島根原子力発電所 2号炉 審査資料	
資料番号	EP-080 改 06
提出年月日	令和3年6月14日

気象資料の変更に伴う 島根原子力発電所原子炉設置許可申請書 の変更について

令和3年6月

中国電力株式会社

第2.2-1図 気象官署の所在地

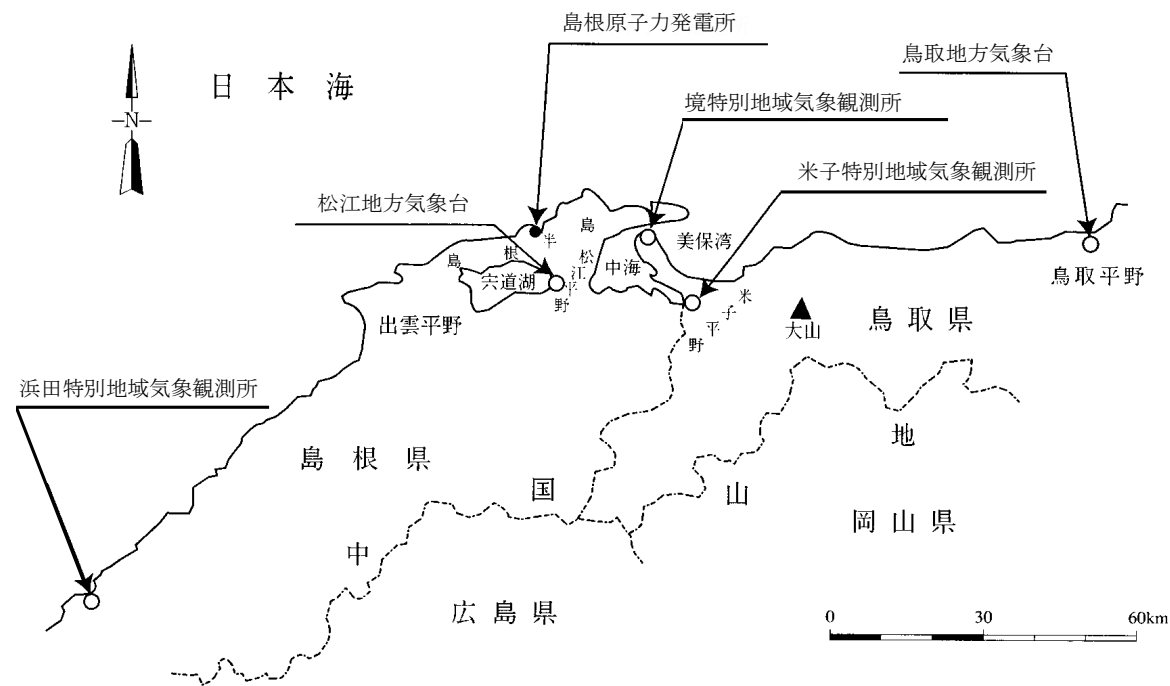
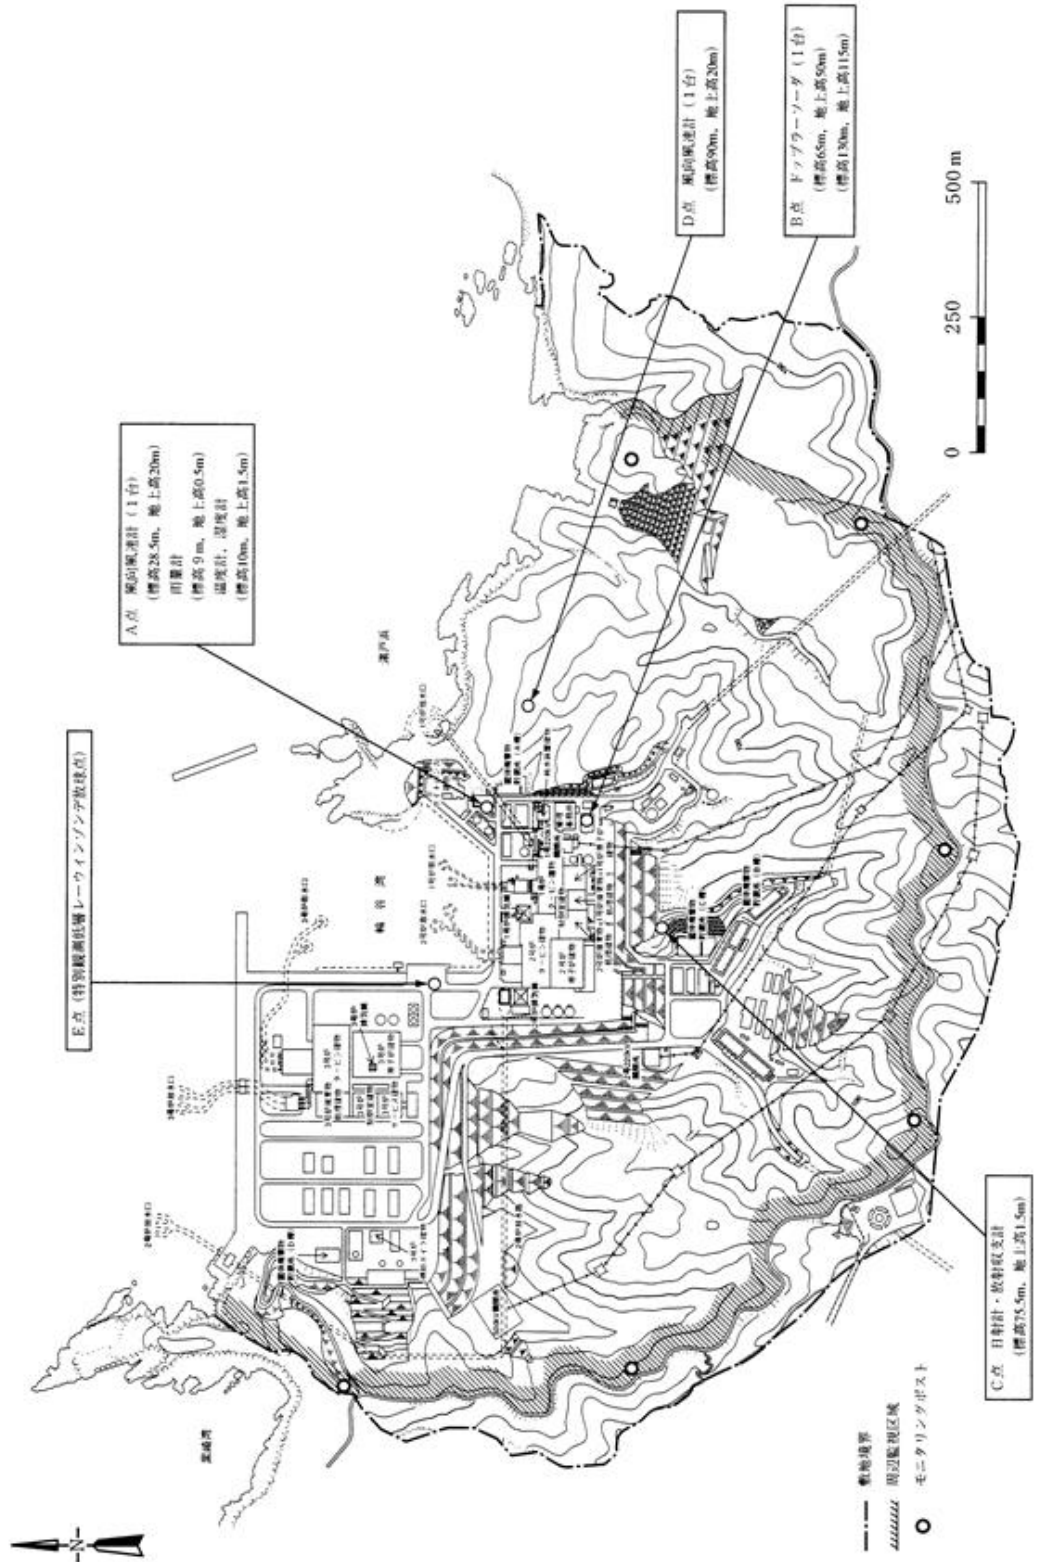
・米子測候所，浜田測候所
及び境測候所の無人観測
所化に伴う記載の適正化

第 2.3-1 図 気象観測設備配置図 (その 1)

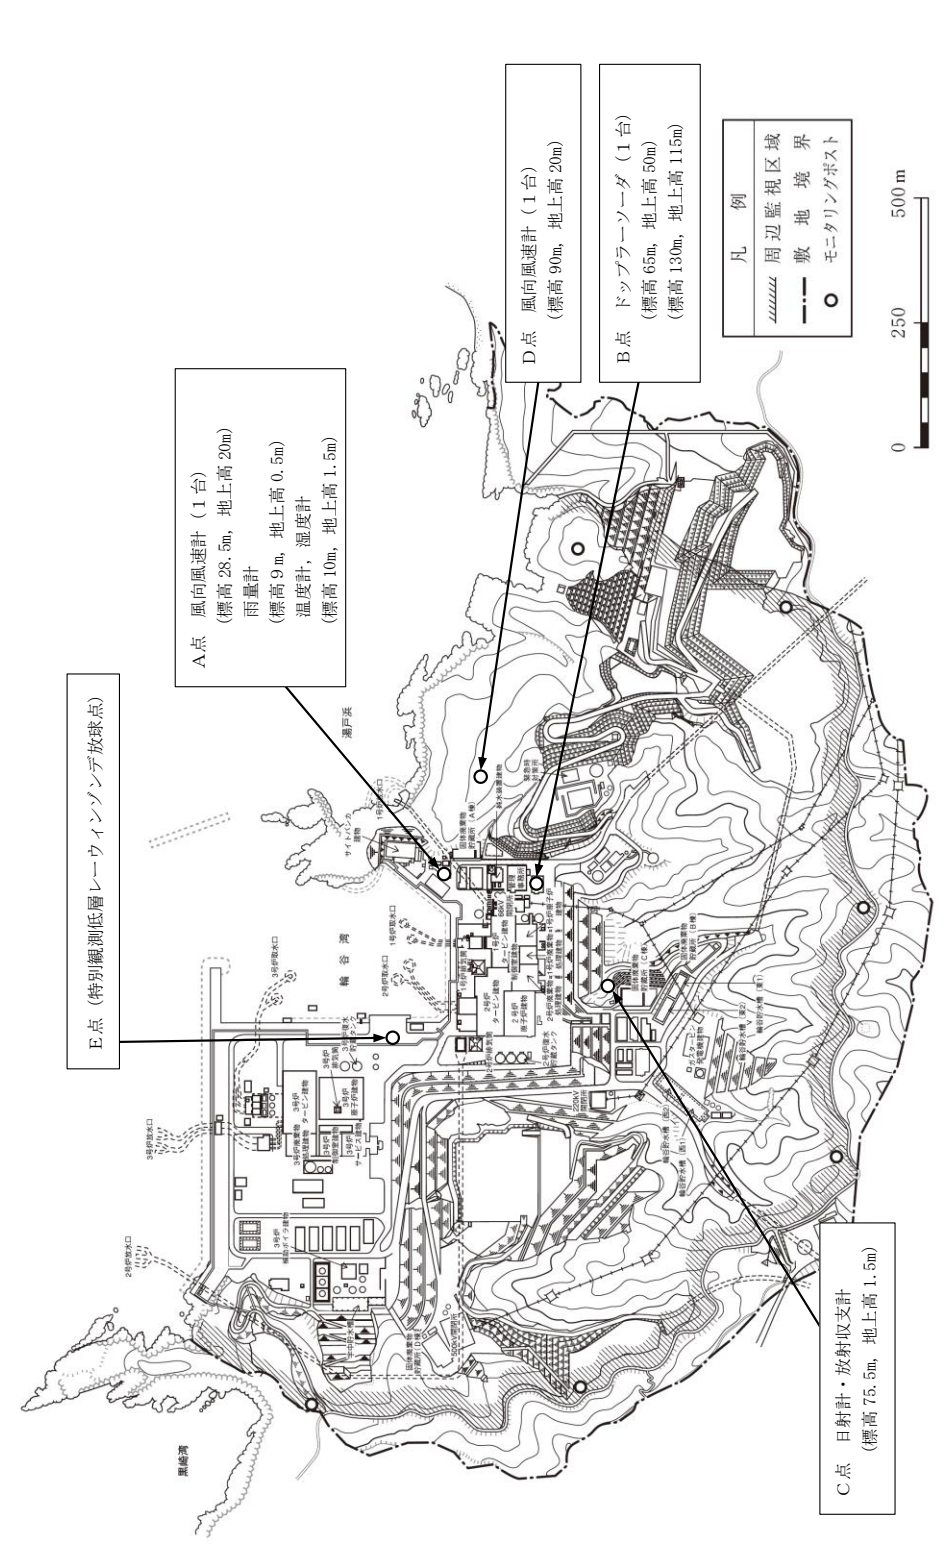
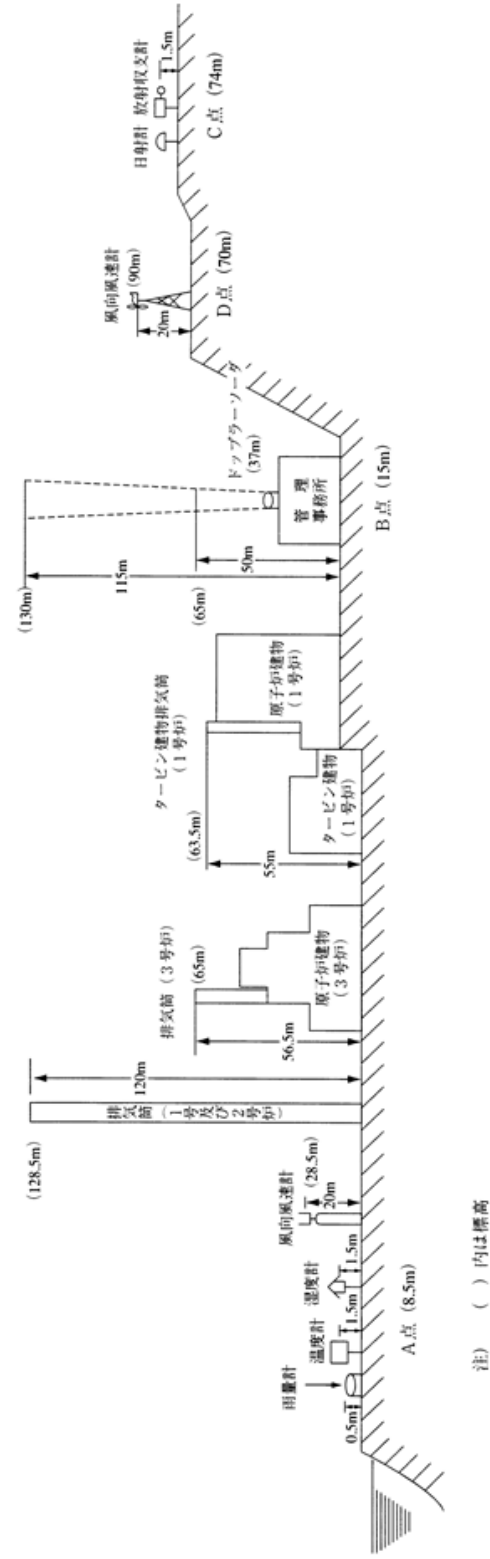
・構内配置図下図の最新化

第2.4-1図 敷地の風配図 (2009年1月～12月)

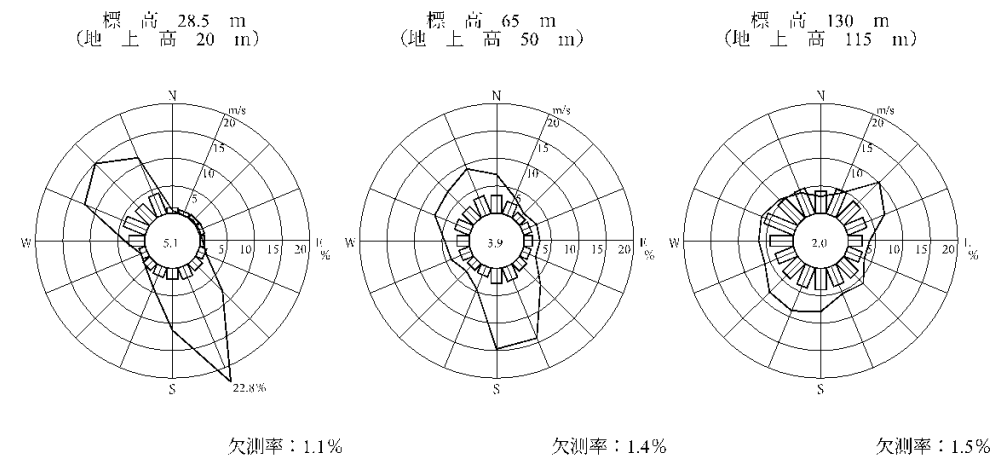
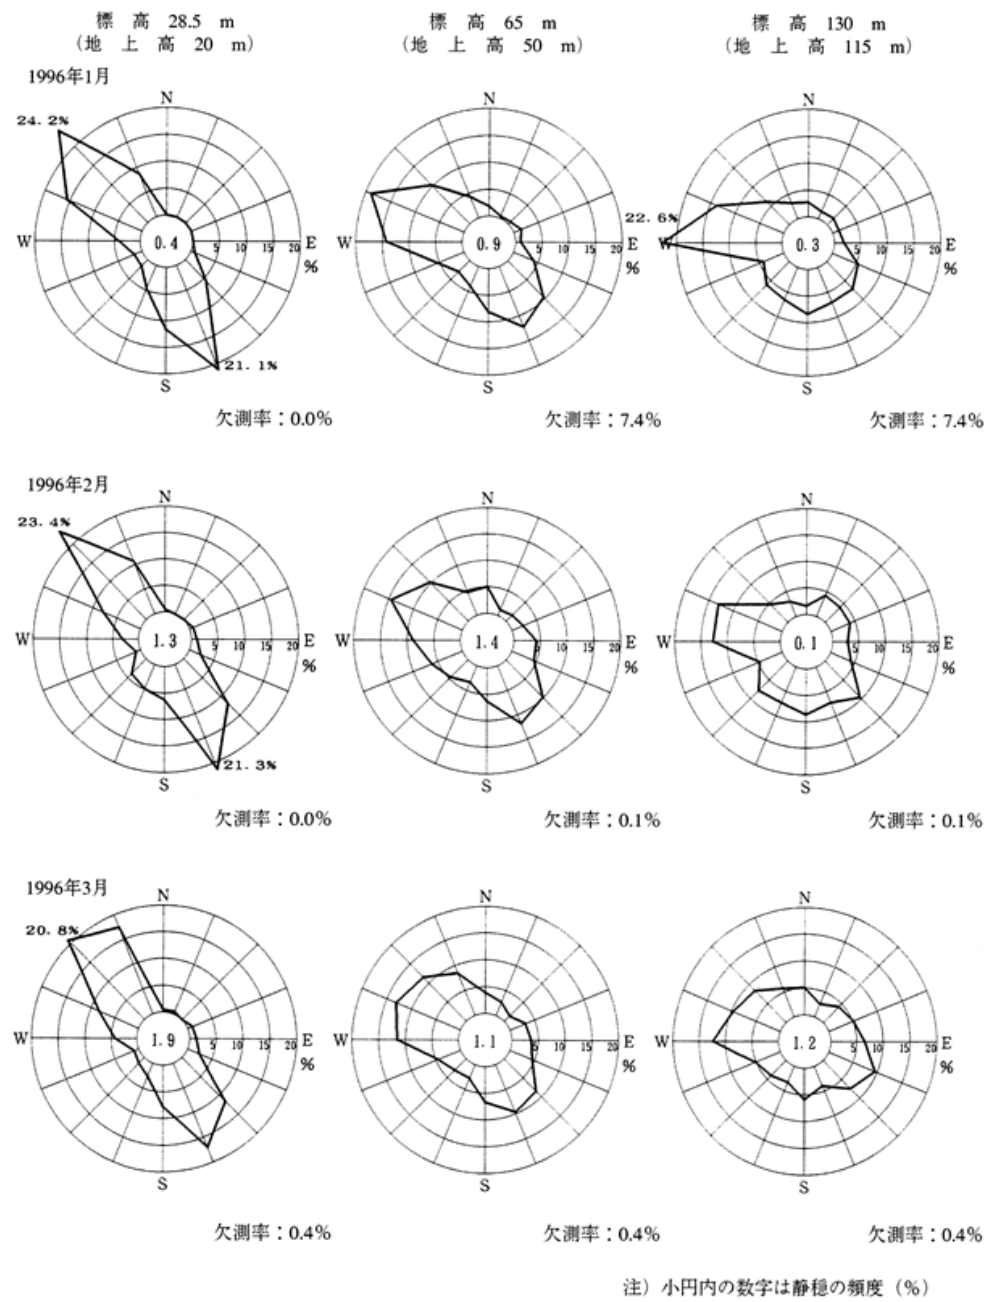
・気象期間の変更
 風向について、1996年と2009年とで、風向出現頻度は地上風、高所風ともに大きな変動はない。
 地上風はNW、SE方向の頻度が非常に多いことや、標高130mでは全体に分布し大きな偏りはないところなど、変更前後で同様の傾向となっている。
 風速についても大きな変動はないが、標高65mにおいて平均風速が少々小さくなっている。
 また、静穏(風速0.5m/s未満)の出現頻度が少々増加している。

第2.4-2図 敷地の風配図 (その1) (2009年1月~3月)

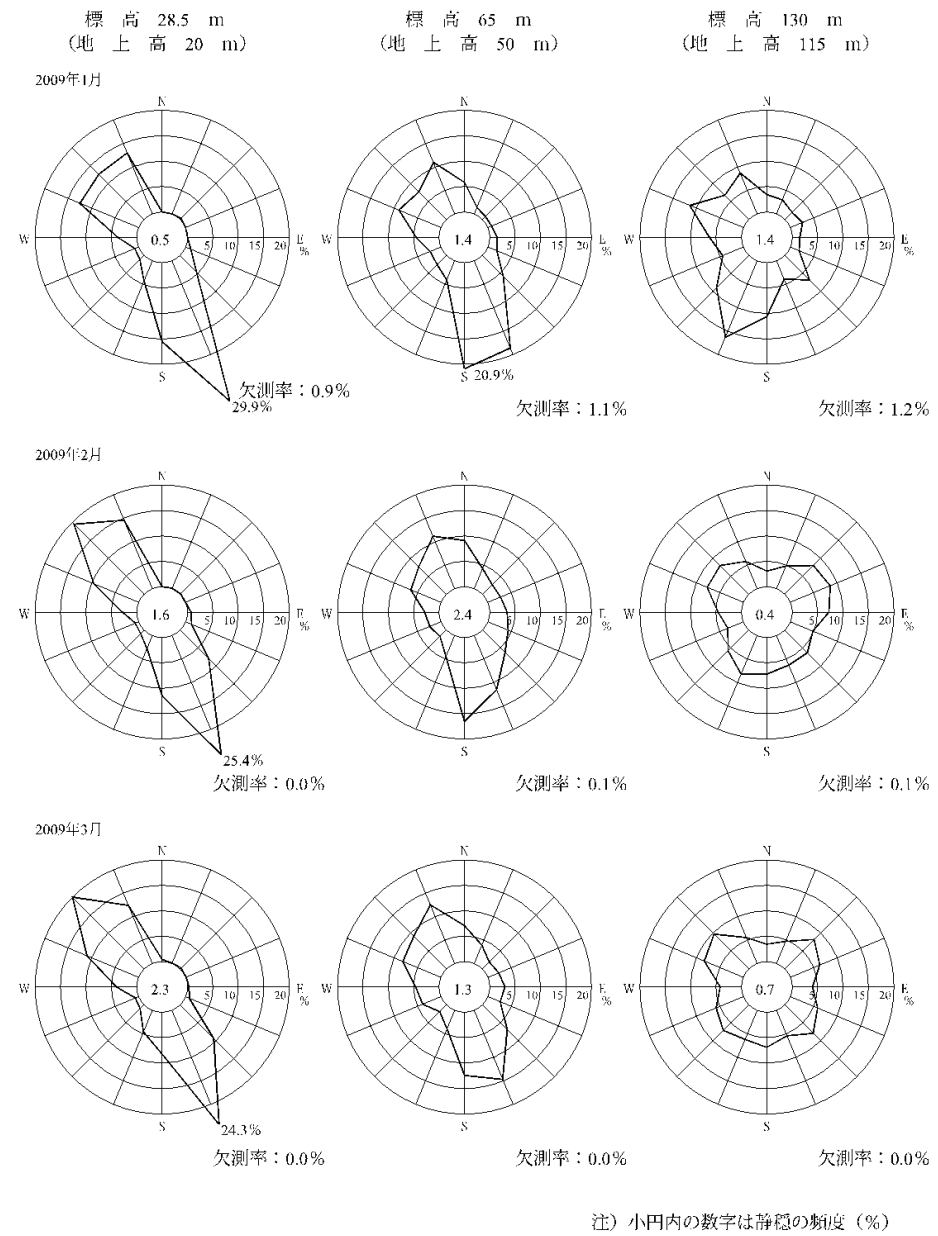
・気象期間の変更

第2.4-3図 敷地の風配図 (その2) (2009年4月~6月)

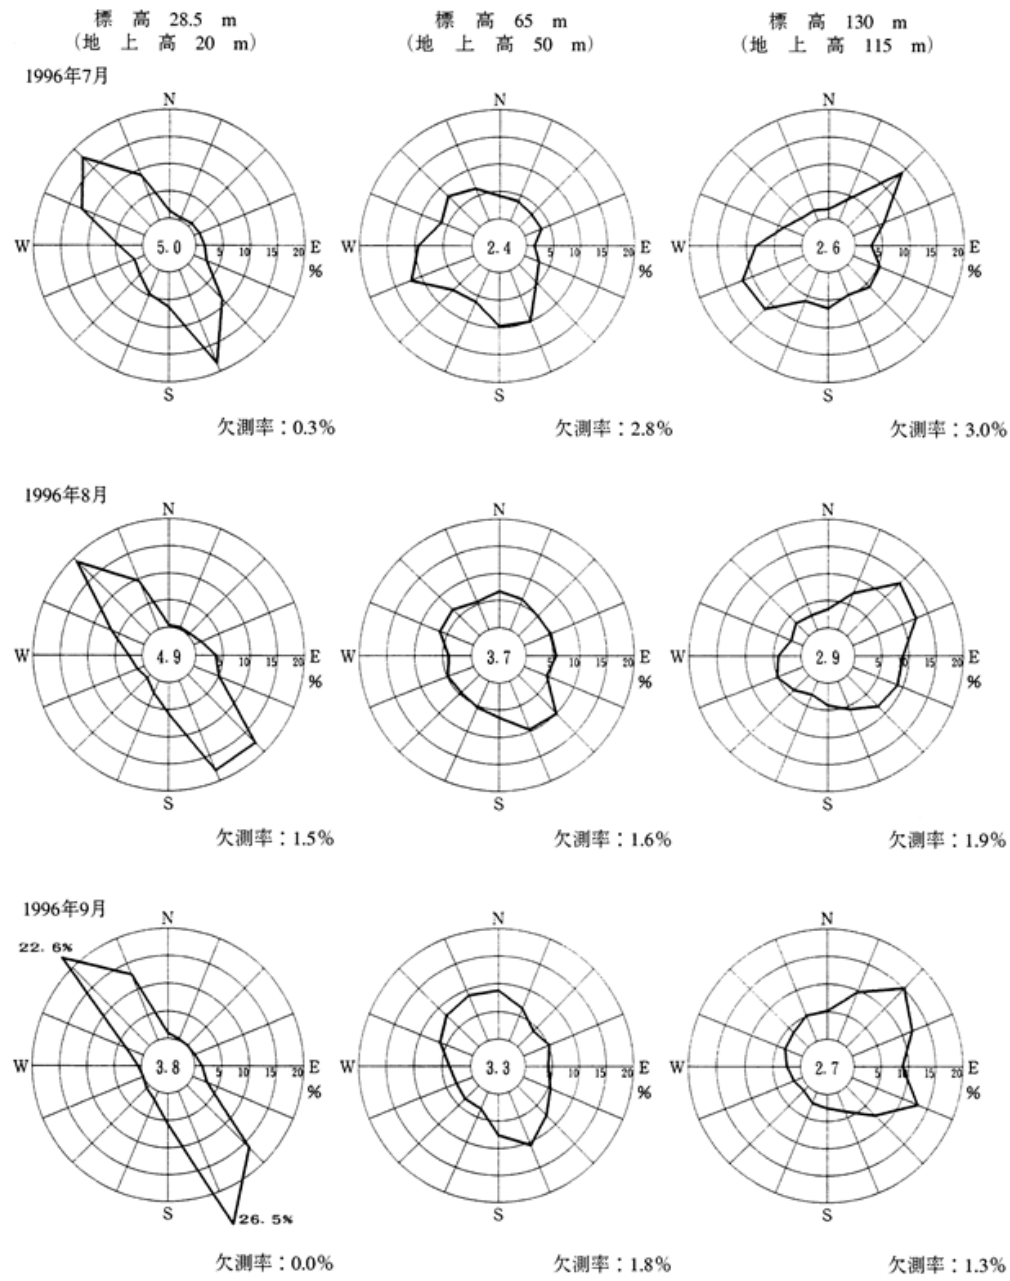
・気象期間の変更

第2.4-4図 敷地の風配図 (その3) (2009年7月~9月)

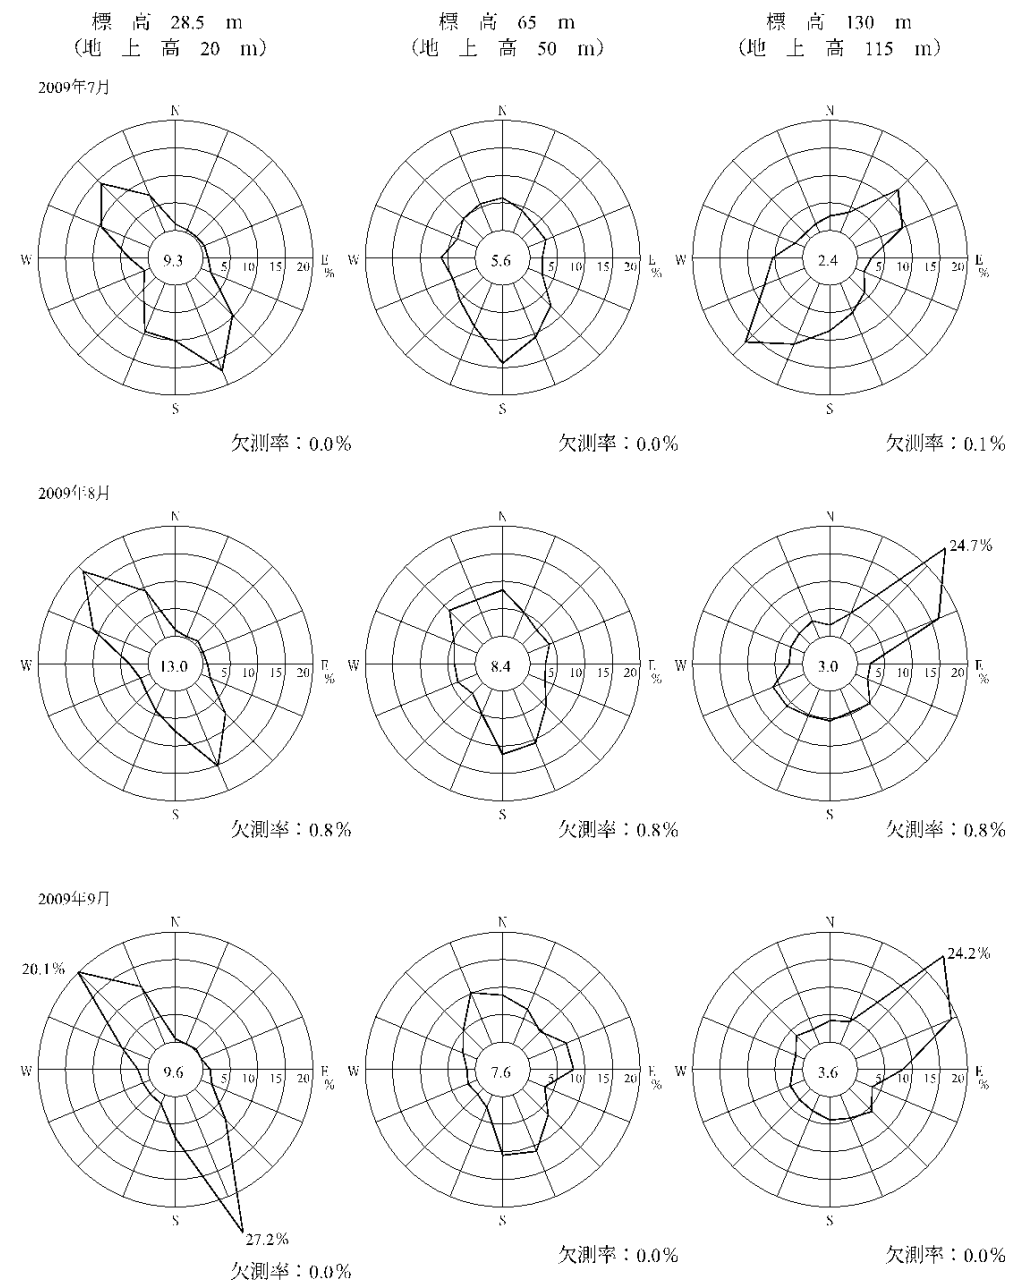
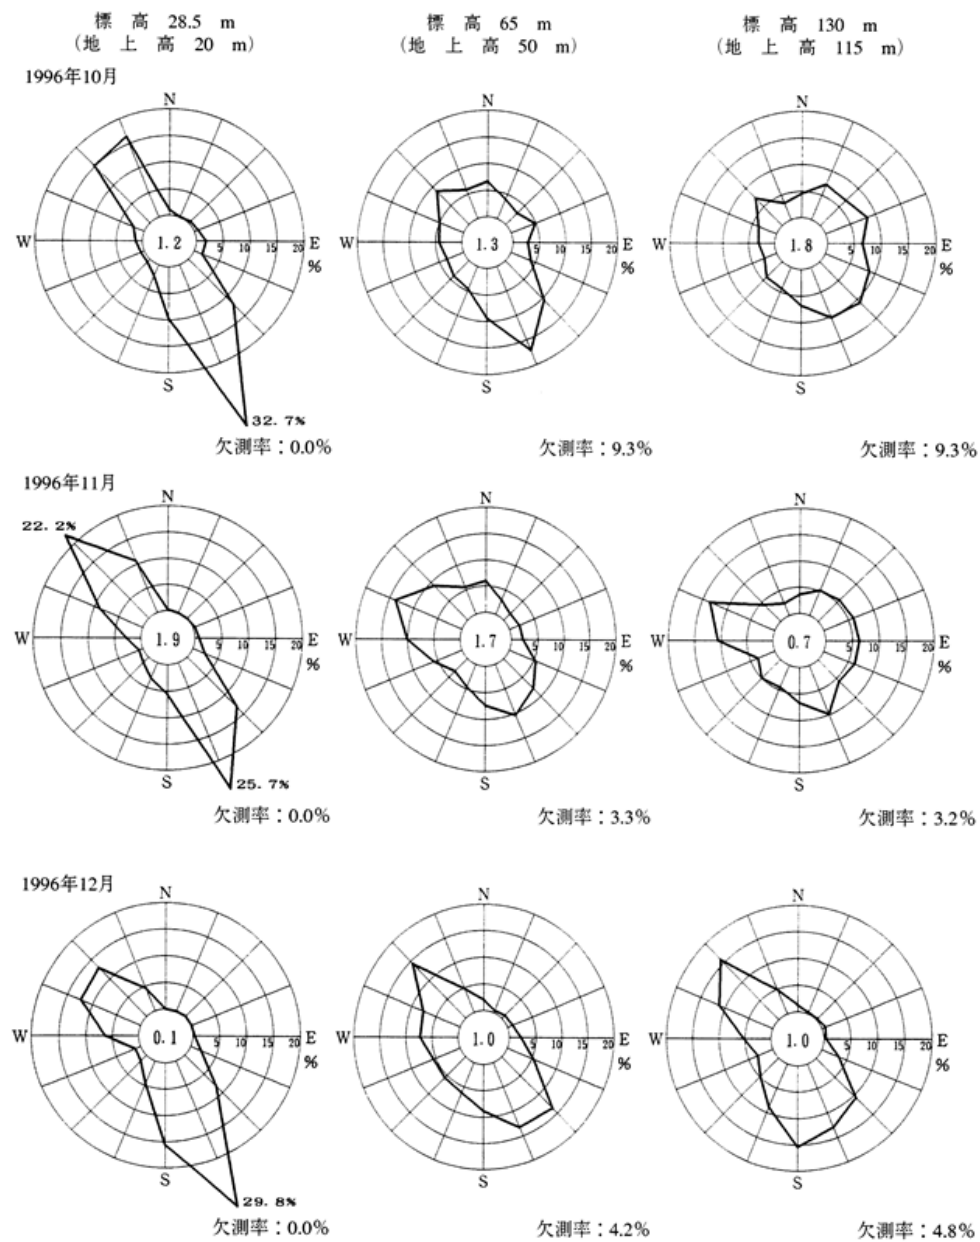
・気象期間の変更
